**Autorité environnementale**

**Avis délibéré de l'Autorité environnementale  
sur l'aménagement de voies de garage  
à Saint-Rémy-lès-Chevreuse (78)  
terminus de la ligne B du RER**

**n°Ae : 2017-55**

Figure 3 : Réaménagement des positions de garage de Saint-Rémy (source : dossier de Saint-Rémy)

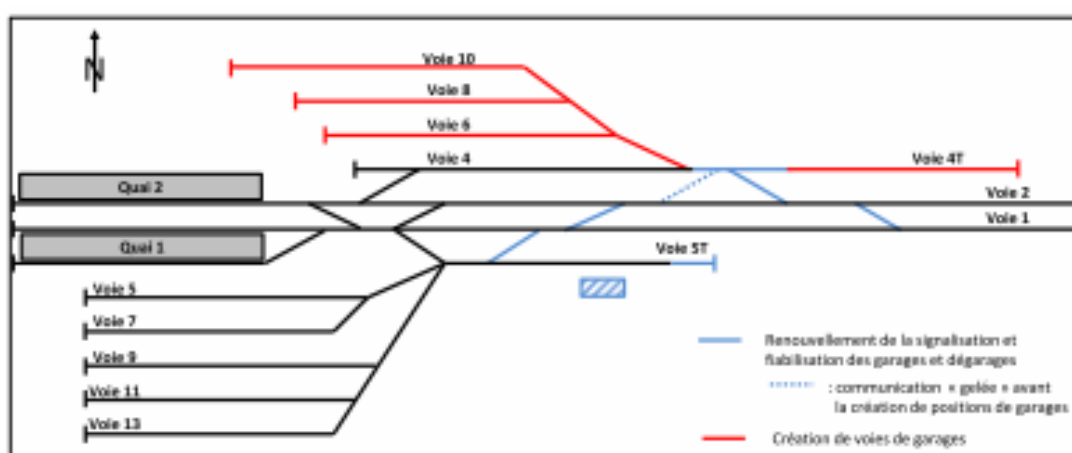
Tout en affirmant l'utilité opérationnelle des travaux de modification en cours (2016–2020) indépendamment de la création des nouvelles voies, le dossier indique que leur conception en a tenu compte pour des raisons « *d'opportunité forte* » et de « *cohérence* » avec la mise en place du futur faisceau de voies. Il fait bien apparaître la « *continuité* » entre les deux ensembles. On remarque que l'illustration de l'articulation des deux opérations (cf. figure 4) comporte une communication en pointillé dont la légende indique qu'elle est « gelée » avant la création de positions de garage, ce qui semblerait indiquer qu'elle n'est pas rendue strictement nécessaire par la seule fiabilisation du fonctionnement<sup>13</sup>.

Considérant la proximité géographique et temporelle des différentes opérations, les liens et interactions entre les interventions et leur nature, l'Ae estime que ces deux ensembles de travaux appartiennent à un même projet<sup>14</sup>.

Le découpage formel en deux projets distincts nuit à la clarté du dossier et prive le lecteur de précisions sur les caractéristiques précises des travaux déjà en cours de réalisation (2016–2020). Toutefois, du point de vue de l'analyse des impacts, bien que l'étude d'impact circonscrive formellement le projet présenté à la seule création de quatre positions de garage de trains longs, il expose clairement la possibilité de garer au total 5 trains longs supplémentaires à Saint-Rémy, portant ainsi la capacité d'accueil de Saint-Rémy de 9 à 14 trains longs. Les impacts, notamment acoustiques, sont traités pour l'ensemble de l'aménagement des voies de garage (modification des voies existantes et création).
